軽微な変更届

開発協議申出書 受付番号	第 6-0617 号
開発構想の名称	(仮称) 中野信子・中野美希子様共同住宅新築工事
開発事業区域 の位置	宝塚市 川面一丁目207番1、208番1、209番1
協定締結年月日	年 月 日
標識の修正(予定)日	令和 7 年 3 月 18 日
変 更 の 理 由	各課協議に伴う計画変更 開発事業者要望による既設戸建階段幅を変更
変更箇所一覧(項目が多い場合は同様式の別紙で提出してください。)	
変更項目	新 旧
次頁に示すとおり

変更箇所一覧

図面名称
造成計画平面図

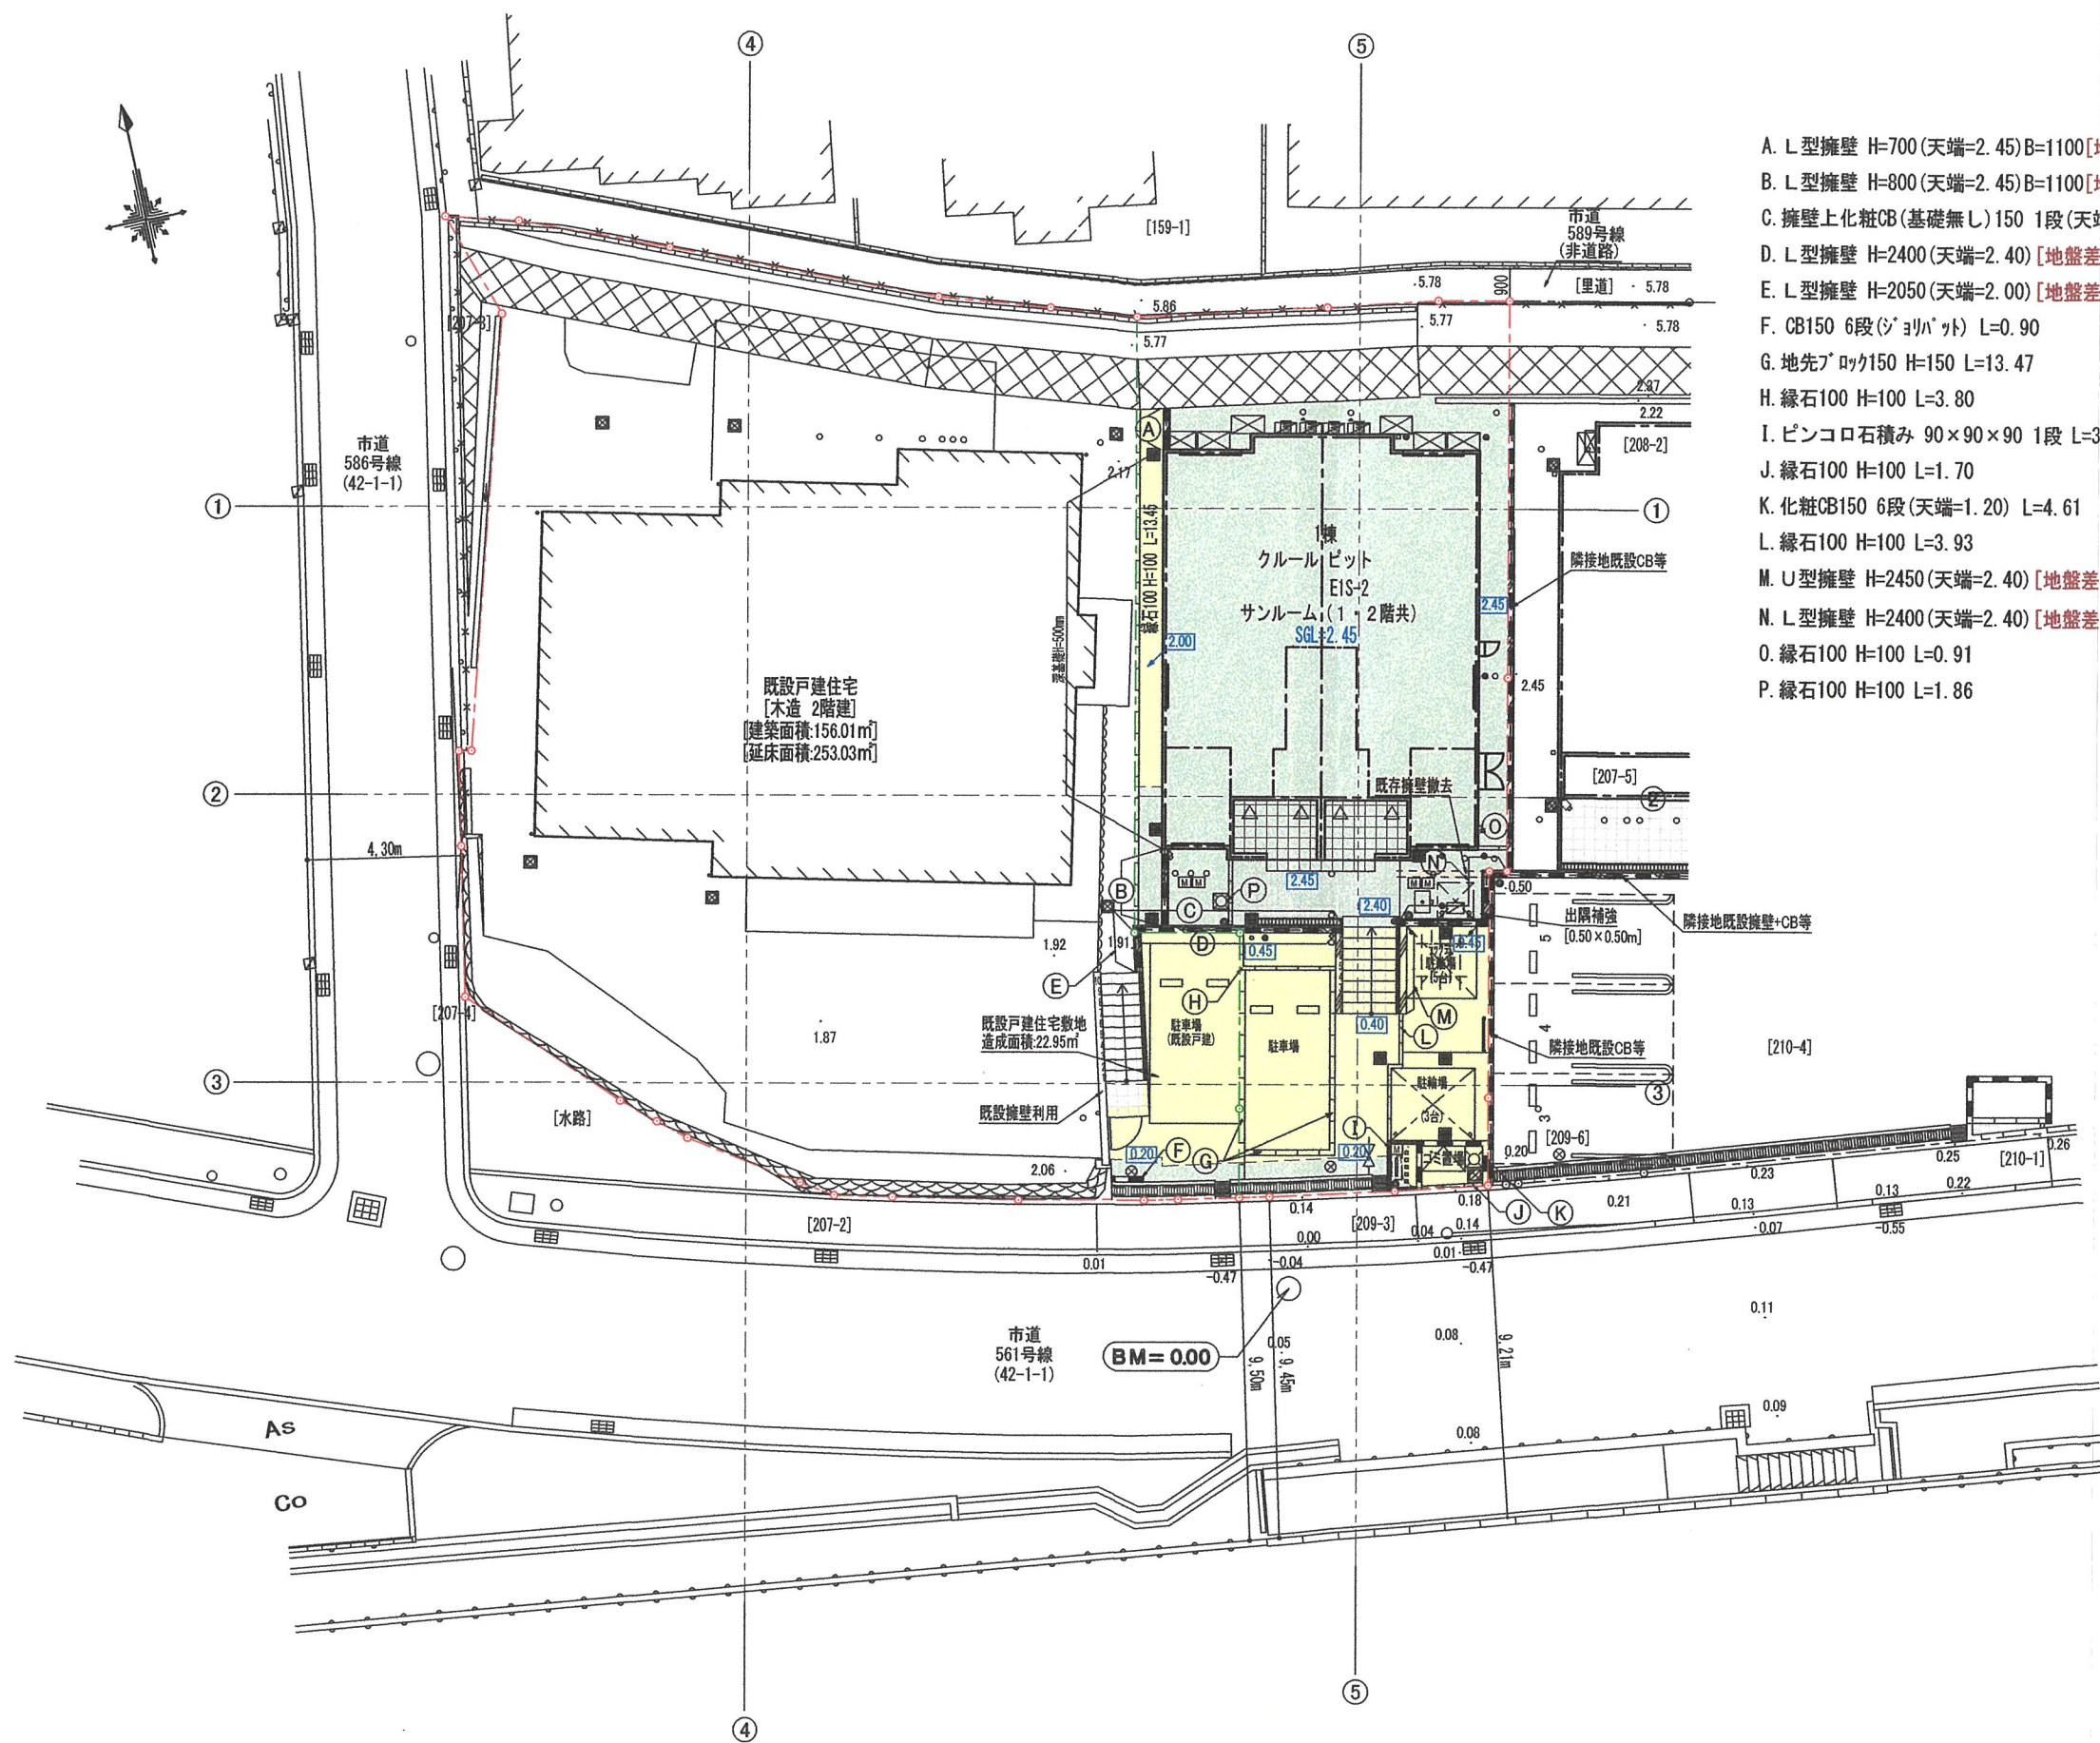
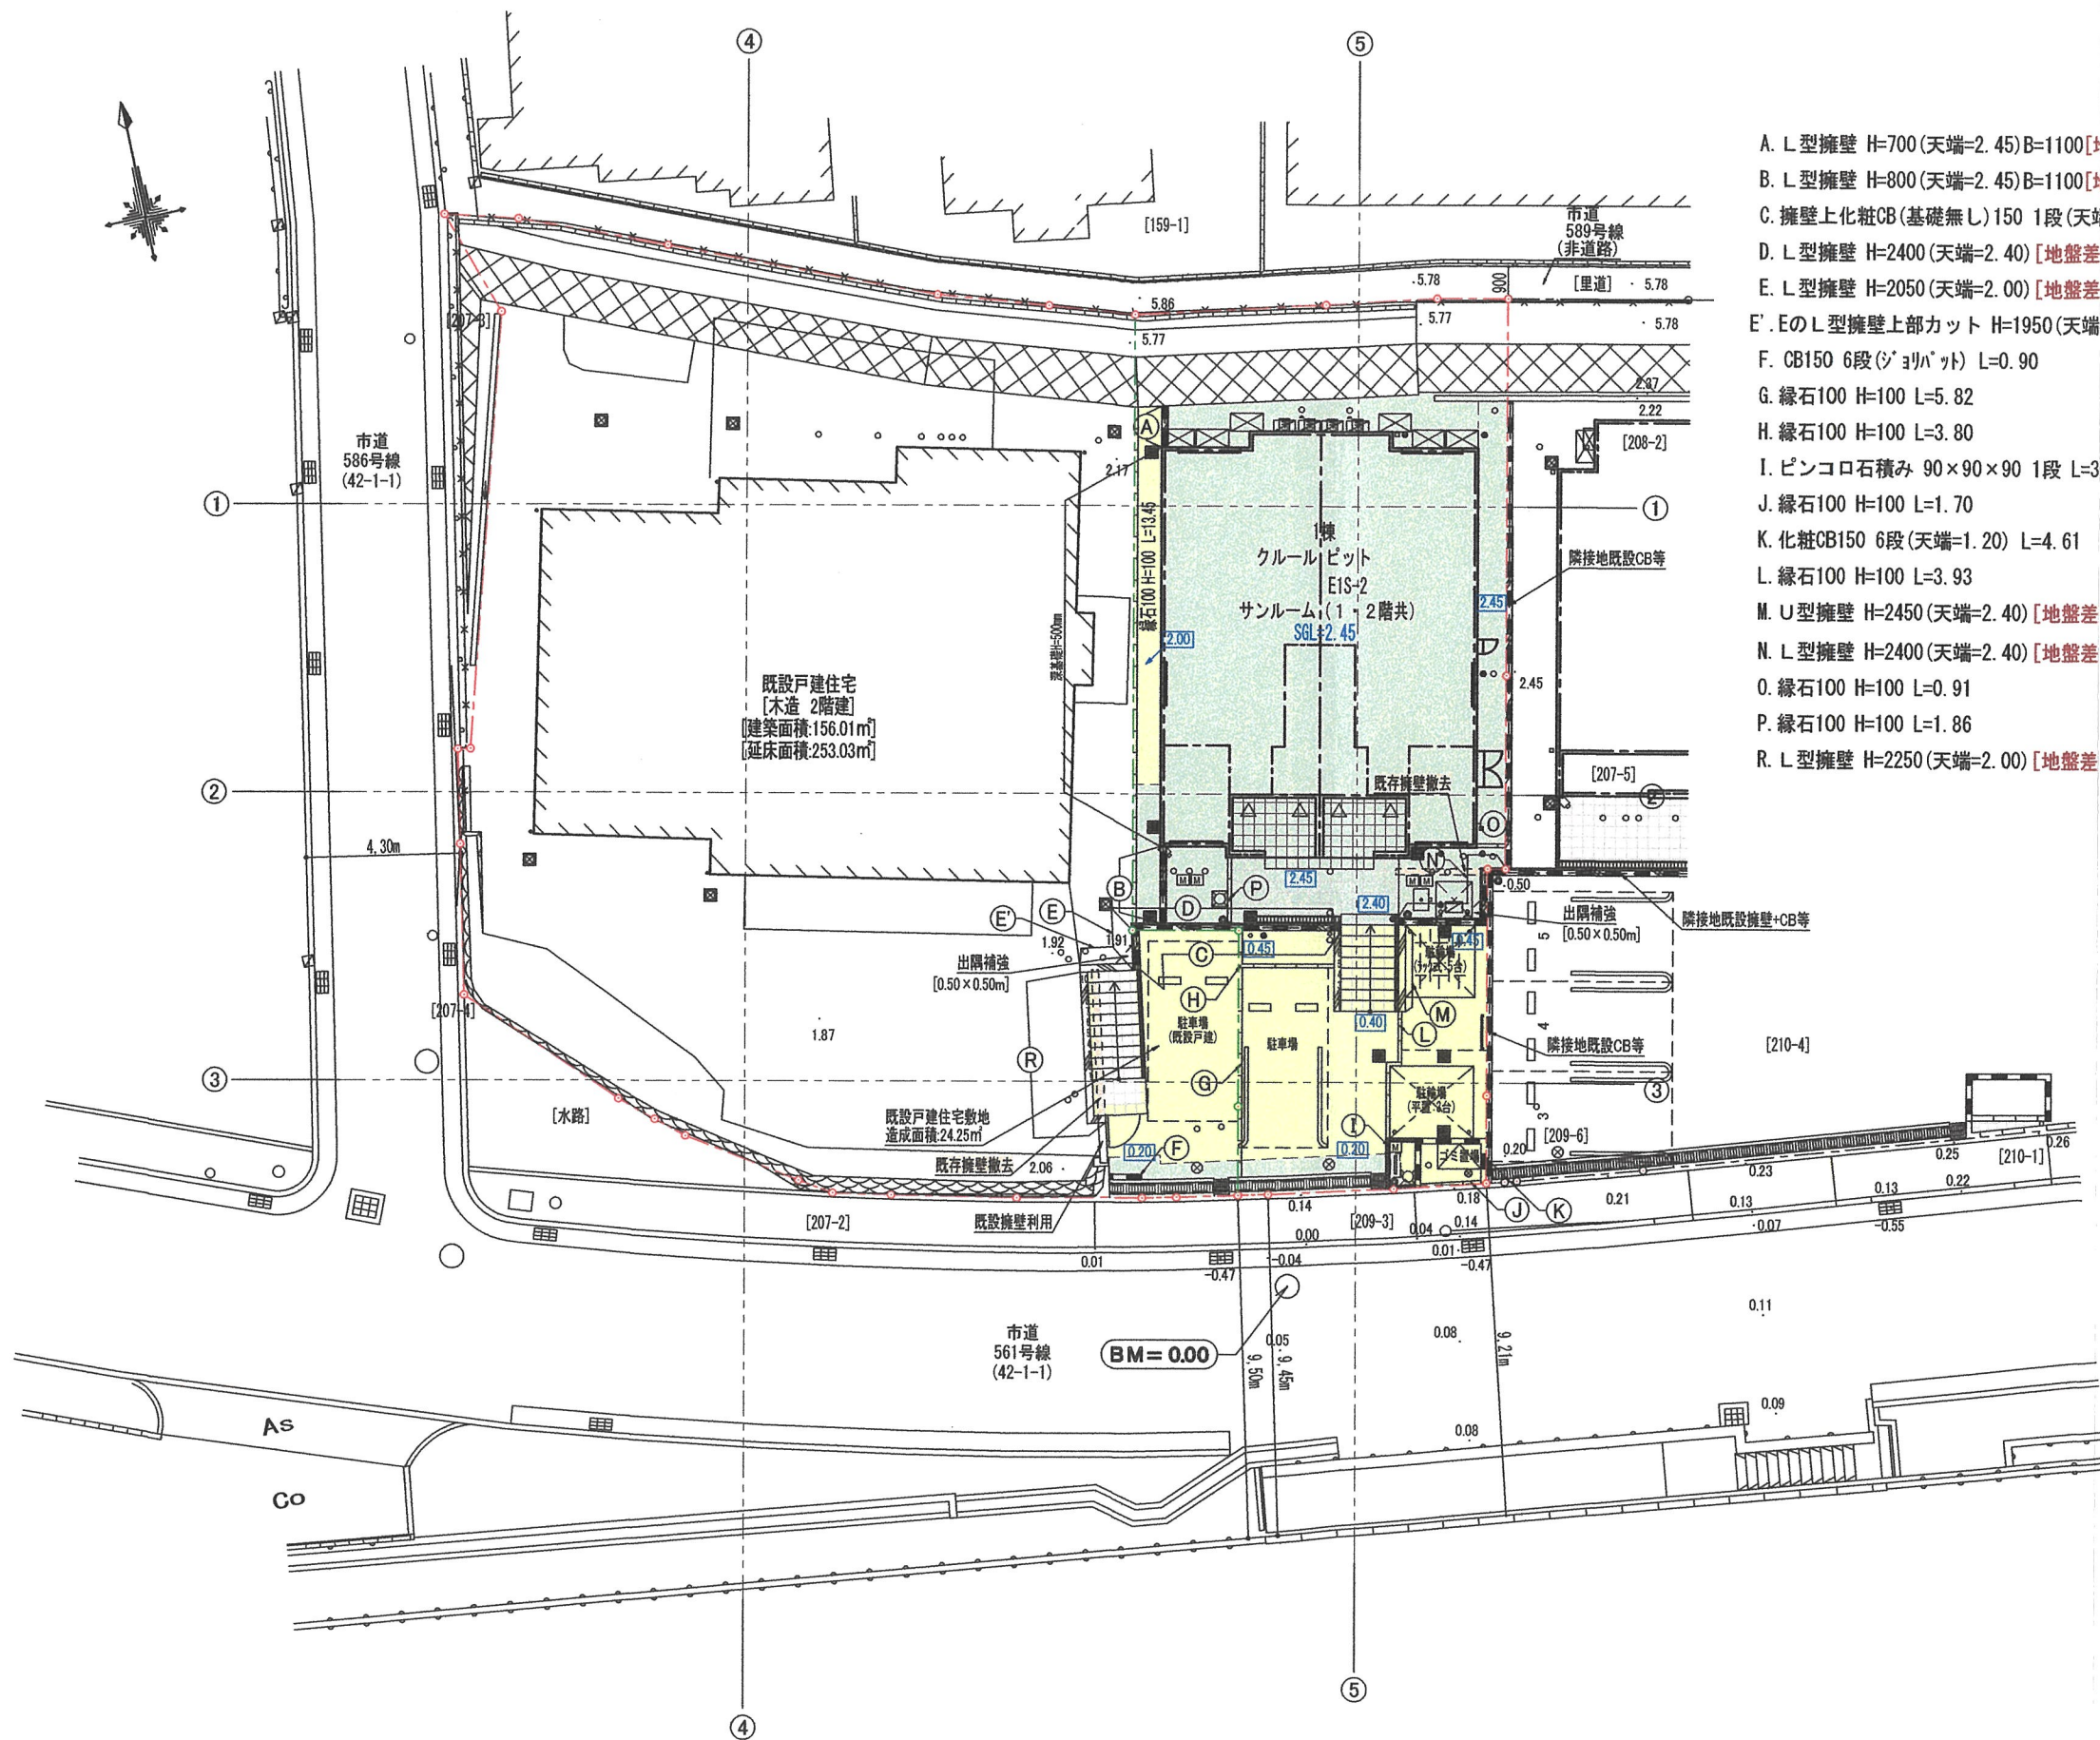
変更項目	新	旧
①	緑地計画変更 [公園河川課]	緑地計画追加 緑化ブロック廃止	砂利敷など 駐車場部：緑化ブロック
②	擁壁位置変更	南側へ 0.05m程度移動	L型擁壁 H=2400
③	既設戸建住宅階段幅変更	B=1.50m	B=1.00m
④	上記に伴い擁壁計画変更	新設L型擁壁 H=2250 追加	既設擁壁利用
⑤	汚水及び雨水計画変更 [給排水設備課（下水）等]	ゴミ置場排水を汚水排水など	ゴミ置場排水を雨水排水など

- A. L型擁壁 H=700(天端=2.45)B=1100[地盤差:0.45m] +化粧CB150 2段(天端=2.85)L=1.14 +メッシュフェンス H=800
- B. L型擁壁 H=800(天端=2.45)B=1100[地盤差:0.40~0.45m] +化粧CB150 2段(天端=2.85)L=2.16 +メッシュフェンス H=800
- C. 擁壁上化粧CB(基礎無し) 150 1段(天端=2.60)L=5.80 +メッシュフェンス H=1200
- D. L型擁壁 H=2400(天端=2.40)[地盤差:1.95m] L=5.63
- E. L型擁壁 H=2050(天端=2.00)[地盤差:1.46~1.50m] +化粧CB150 2段(天端=2.60)L=1.10 +メッシュフェンス H=1200
- F. CB150 6段(ジョイント) L=0.90
- G. 地先ブロック150 H=150 L=13.47
- H. 緑石100 H=100 L=3.80
- I. ピンコロ石積み 90×90×90 1段 L=3.08
- J. 緑石100 H=100 L=1.70
- K. 化粧CB150 6段(天端=1.20) L=4.61
- L. 緑石100 H=100 L=3.93
- M. U型擁壁 H=2450(天端=2.40)[地盤差:0.20~1.55m] L=2.43
- N. L型擁壁 H=2400(天端=2.40)[地盤差:1.90~1.95m] +化粧CB150 1段(天端=2.60) L=4.36
- O. 緑石100 H=100 L=0.91
- P. 緑石100 H=100 L=1.86

- A. L型擁壁 H=700(天端=2.45)B=1100[地盤差:0.45m] +化粧CB150 2段(天端=2.85)L=1.14 +メッシュフェンス H=800
B. L型擁壁 H=800(天端=2.45)B=1100[地盤差:0.40~0.45m] +化粧CB150 2段(天端=2.85)L=2.13 +メッシュフェンス H=800
C. 擁壁上化粧CB(基礎無し)150 1段(天端=2.60)L=6.90 +メッシュフェンス H=1200
D. L型擁壁 H=2400(天端=2.40)[地盤差:1.55~1.95m] L=5.60
E. L型擁壁 H=2050(天端=2.00)[地盤差:1.46~1.50m] L=1.10
E'. EのL型擁壁上部カット H=1950(天端=1.90)L=1.50[地盤差:1.50m]
F. CB150 6段(ジョリハット) L=0.90
G. 緑石100 H=100 L=5.82
H. 緑石100 H=100 L=3.80
I. ピンコロ石積み 90×90×90 1段 L=3.08
J. 緑石100 H=100 L=1.70
K. 化粧CB150 6段(天端=1.20) L=4.61
L. 緑石100 H=100 L=3.93
M. U型擁壁 H=2450(天端=2.40)[地盤差:0.22~1.73m] L=2.40
N. L型擁壁 H=2400(天端=2.40)[地盤差:1.90~1.95m] +化粧CB150 1段(天端=2.60) L=4.40 +メッシュフェンス H=1200
O. 緑石100 H=100 L=0.91
P. 緑石100 H=100 L=1.86
R. L型擁壁 H=2250(天端=2.00)[地盤差:0.00~1.72m] L=4.32
